Bergen
17.10.2018

Befaring til renseparken ved Kloppedalsbekken, 16.10.18

Figur 1: Fangdammer i Kloppedalsbekken, Mjåtveitvassdraget i Meland.

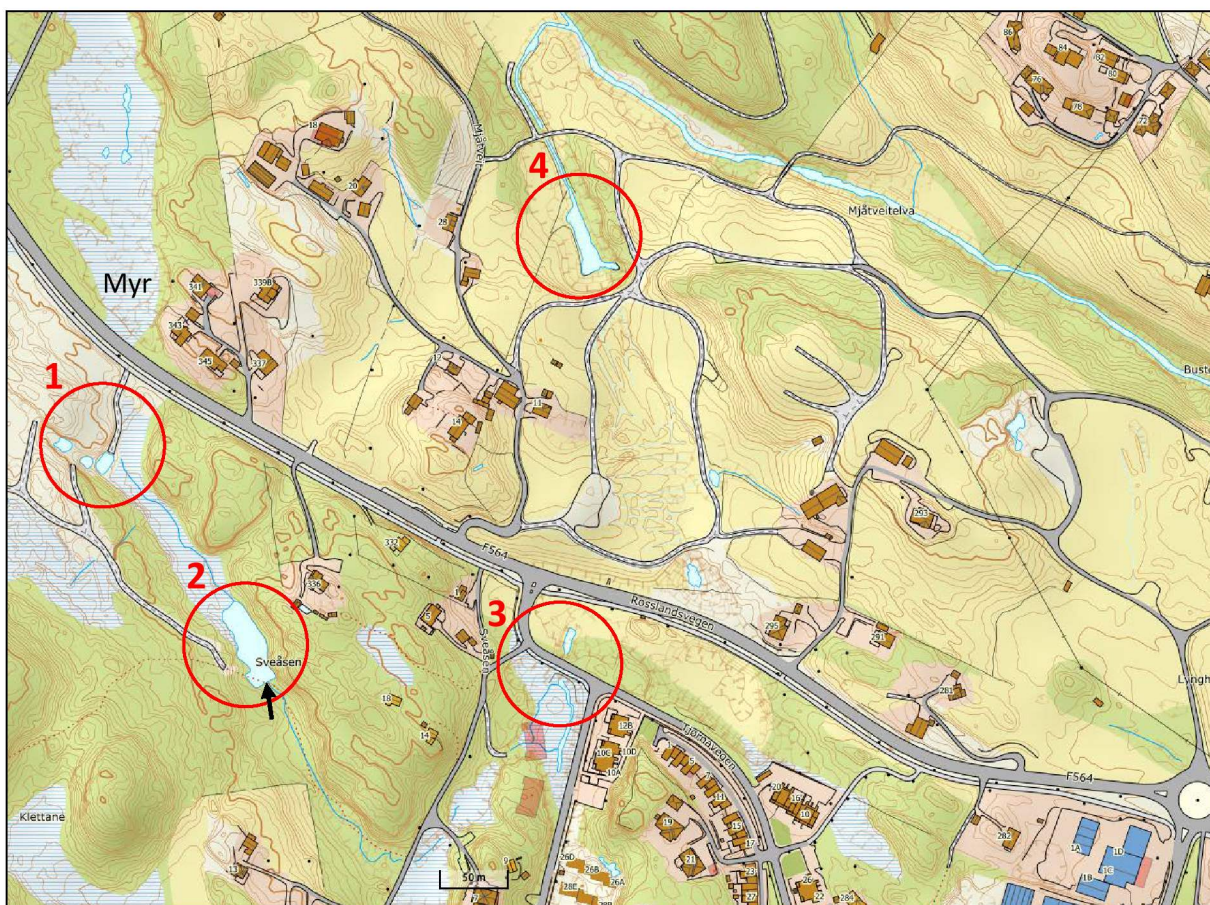
Renseparken ved Sveåsen mottar sigevann fra et par mindre fangdammer som ligger sør for industriområdet i Kloppedalen (Figur 1, sirkel nr. 1). Den tilføres også vann fra et myrområde som ligger like nord for Rosslandsvegen. Selve damkonstruksjonen i renseparken (markert med pil i sirkel nr. 2) har et betongfundament, som etter det man kjenner til ikke er støpt ned mot fast fjell, men ligger på et underlag av grus og stein. Underlaget er m.a.o. porøst. Den 16.10.18 var det tydelig at mye - kanskje mesteparten - av vannet som passerte damkonstruksjonen rant gjennom på undersiden av dammen. Noe vann rant også over midt på dammen (Figur 2, se også vedlagte videoklipp som følger dette skrevet). Frode og Kjetil Tufte mener at dammen har fått skade etter trefelling i området, i forbindelse med at større, felte graner ble dratt over damkanten da de skulle transporteres ut fra området. Både treverket på toppen av dammen, og sannsynligvis også fundamentet under dammen har blitt påvirket av dette. Treverket er tilsynelatende ikke lenger godt avvattret, slik at overløpet av vann nå er mest konsentrert mot midten av dammen.

To andre fangdammer i vassdragsstrengen ble også sett på under befaringen. Dammen ved Tjørnavegen (Figur 1, sirkel nr. 3) ligger like nedenfor et område der det skal settes opp boligblokker. I forbindelse med dette arbeidet vil det oppstå avrenning fra masser. Det bør her vurderes om fangdammen ved Tjørnavegen er stor nok og har god nok funksjon til å være et effektivt sedimenteringsbasseng. En noe større fangdam (Figur 1, sirkel nr. 4) ligger ca 100-150 m ovenfor Kloppedalsbekkens samløp med Mjåtveitelven. Her renner vannet ut på siden av damkonstruksjonen, og ikke over en bred, avvattret "damkrone". Denne fangdammen kan også vurderes utbedret.
